17.1165.02

Umwelt-, Verkehrs- und Energiekommission
Basel, 15. August 2018

Bericht der Umwelt-, Verkehrs- und Energiekommission

zum Ratschlag zur Realisierung von Massnahmen zu Gunsten des Fuss- und Veloverkehrs in der St. Alban-Vorstadt zwischen St. Alban-Graben und Malzgasse im Zuge anstehender Erneuerungsarbeiten

Abbildung 3: Projektperimeter

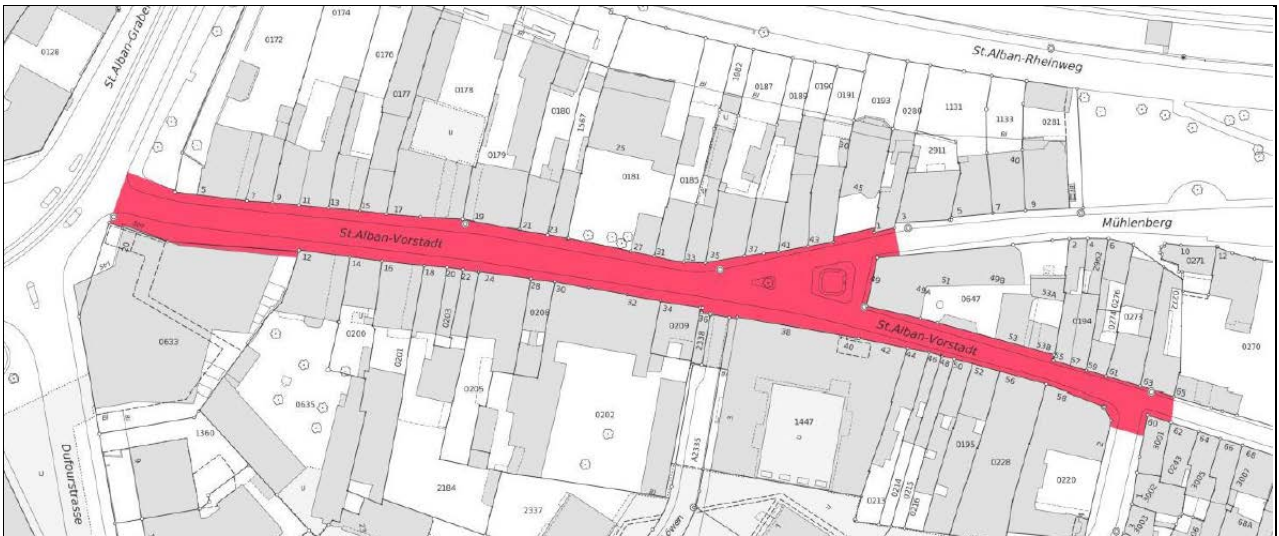
Hinterfragt worden ist in der UVEK der Projektperimeter. Dieser endet zum einen bei der Liegenschaft Nr. 1 des Mühlenbergs, zum anderen bei der Einmündung der Malzgasse (vgl. Abbildung 1). Das schmale Trottoir zieht sich bis zur Liegenschaft Mühlenberg Nr. 9. Auch in der Fortsetzung der St. Alban-Vorstadt nach der Malzgasse wäre eine weitergehende Umgestaltung beispielsweise bis zum Brunnen des Pflegeheims wünschenswert. Die Erneuerung der St. Alban-Vorstadt ist auch eine Art Stadtmarketing, handelt es sich doch um eine touristisch wichtige Verbindung.

Aus planerischer Sicht spräche gemäss erhaltener Auskunft nichts gegen diese Erweiterungen. Ursprünglich sollte die St. Alban-Vorstadt auf ihrer ganzen Länge bis zum St. Alban-Tor erneuert werden. Der Regierungsrat hält aber auch bei diesem Projekt an seinem Grundsatz fest, Umgestaltungen nur gleichzeitig mit Erhaltungsmaßnahmen vorzunehmen. Der Projektperimeter beschränkt sich deshalb auf den Abschnitt mit Erhaltungsbedarf. Die Neugestaltung von Mühlenberg und Fortsetzung der St. Alban-Vorstadt folgt den gleichen Prinzipien, allerdings erst zu einem späteren Zeitpunkt. Eine Ausweitung des Projektperimeters hätte Mehrkosten zur Folge: Man müsste entweder die Werkleitungen vorzeitig erneuern oder bei deren Ersatz einen noch relativ neuen Strassenbelag ersetzen. Beides wäre mit einer Restwertvernichtung verbunden.

Die UVEK hat eine Ausdehnung des Projektperimeters mit 4:3 Stimmen bei 3 Enthaltungen verworfen.
